3 ^{ème} rang	2 ^{ème} prix	N°02	ZETOR	fr.7'000.00
Auteur	Cheseauxrey sàrl, architectes, Grimisuat			
Collaborateurs	Olivier Cheseaux, Alexandre Rey, Sébastien Vitre, Manu Crettaz, Mégane Jagut, Vanessa Reynard

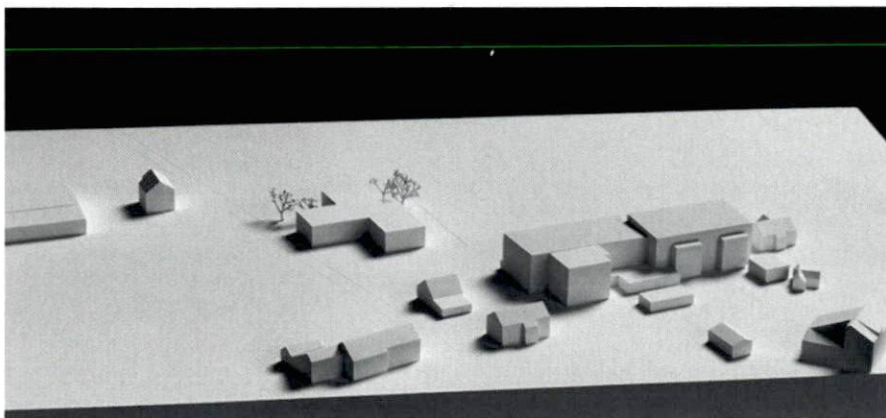
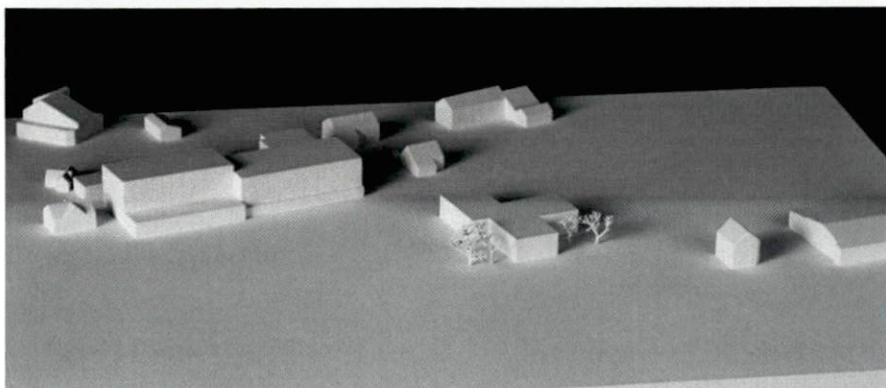
Le projet « Zetor » s'implante dans la partie nord de la parcelle, en créant à travers sa forme articulée par trois « bras » une première place qui fait office d'entrée et de parking en même temps. Depuis cette place est desservie l'entrée principale et les places couvertes pour les bus, intégrées dans le volume du bâtiment. Ce dispositif très efficace pose tout de même la question d'éventuels conflits entre les piétons et les voitures.

L'organisation générale du bâtiment en trois entités trouve son répondant au rez-de chaussée. Depuis l'entrée on accède directement aux circulations verticales. La salle de jour et à manger est située à proximité de l'entrée, orientée à l'ouest. Les locaux annexes tels que cuisine, stocks etc. « contiennent » la grande salle, subdivisible en deux salles. Les bureaux et un local de colloques se trouve dans la branche est et permet un fonctionnement indépendant de la salle de jour. Le couloir en coude qui dessert cette partie est peu attractif. La branche « nord » abrite à part le garage des véhicules, la technique, les stocks « sport » et l'atelier.

Un escalier ouvert mène au premier étage. Malgré sa position centrale, son arrivée donnant sur un couloir n'est pas convaincante. Le premier étage propose deux bras avec des chambres et leurs locaux sanitaires, desservies par un couloir central illuminé naturellement par une fenêtre en bout de couloir et une fenêtre devant les locaux sanitaires. Dans le troisième bras sont situées salle de colloques, la salle de classe ainsi que la salle de jeux. La salle TV propose l'unique dégagement à ce niveau. De manière générale on constate que cet étage manque de générosité en espaces de rencontre et de dégagements. Le couloir semble aussi peu convivial.

Le projet propose une façade continue, perforée par des fenêtres carrées. Seul l'entrée principale et l'espace de jour sont mis en valeur avec une grande baie vitrée. Si le type et la proposition d'ouvertures laissent présager un caractère résidentiel au projet, il n'en reste pas moins que les informations très réduites tant au niveau de la matérialité tant au niveau de la construction n'indiquent pas une conception plus précise et fine du projet.

Le projet convainc par la clarté de sa stratégie et la justesse des relations spatiales. Il n'en demeure pas moins qu'il ne propose pas de circulations ni d'échelles spatiales qui procurèrent aux résidents l'intimité et le réconfort nécessaires à une institution de ce type. Le volume se situe dans la moyenne des projets.
